مقترح إضافة بوابة تعرفة مرورية على شارع الكورنيش

ملخص الطلب: مقترح إضافة بوابة تعرفة مرورية على شارع الكورنيش

مواقع البوابات

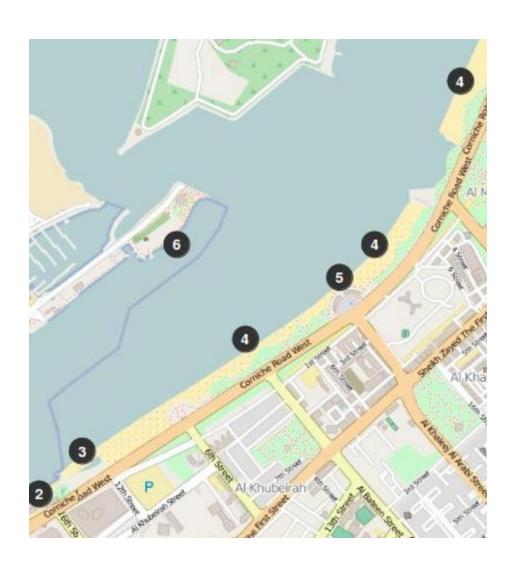
تركيب 5 بوابات في المواقع الموضحة على الخريطة

في حال الموافقة على مقترح إنشاء بوابة تعرفة مرورية جديدة، قد يكون من المناسب النظر في إنشاء البوابة في المسافة الممتدة بين الكورنيش وشارع الخليج العربي، للأسباب الآتية:

تأثير البوابة: سيتيح ذلك التركيز على المركبات القادمة من وإلى الكورنيش، والتي تُشكل 65 ٪ من حركة المرور.

توفر مسارات بديلة: تمتلك المركبات القادمة من وإلى الكورنيش مسارات بديلة متمثلة في شارع الخليج العربي وشارع الشيخ راشد بن سعيد (شارع المطار) ضرورة معالجة الأسباب الجذرية للازدحام والحوادث المرورية ودراسة تطبيق سياسات أخرى مثل: التأثير على سلوك مستخدمي الطريق وسياسة العمل عن بعد ومرونة ساعات العمل والمدراس.

إضافة البوابات قد تُسبب نفس المشكلة القائمة وهي ازدحام وتداخل الحركة المرورية للانتقال للطرق البديلة (المحاور المجانية) فيتطلب الموضوع دراسة السعة الاستيعابية للطرق الانتقالية.

التأكد من أن الطاقة الاستيعابية للطرق البديلة تتضمن الطاقة الاستيعابية للتقاطعات والإشارات المرورية القائمة. حيث يذكر العرض أن متوسط الكثافة المرورية في شارع المرور بعد الزيادة المتوقعة تمثل 54% فقط من السعة الاستيعابية للشارع وذلك لا يتناسب مع الوضع الحالي للازدحام المروري في الشارع. إن يوجد تضارب بين أهداف المشروع المقترح وهي: تخفيف الازدحام المروري، تشجيع توزيع الحركة المرورية على المحاور البديلة.

الايعاز لمركز النقل المتكامل لتقديم تفاصيل بشأن الاسس المستخدمة في تقدير الايرادات السنوية المتوقعة، وتقديم توقعات الايرادات لفترة خمس سنوات. الايعاز لمركز النقل المتكامل بتقديم دراسة توضح ما يلي:

تأثير استخدام الطرق البديلة على حدوث الاردحام المروري في تلك الطرق والأحياء المحيطة بها.

الأثار الاجتماعية والاقتصادية نتيجة إضافة بوابة تعرفة مرورية جديدة على شارع الشيخ زايد.
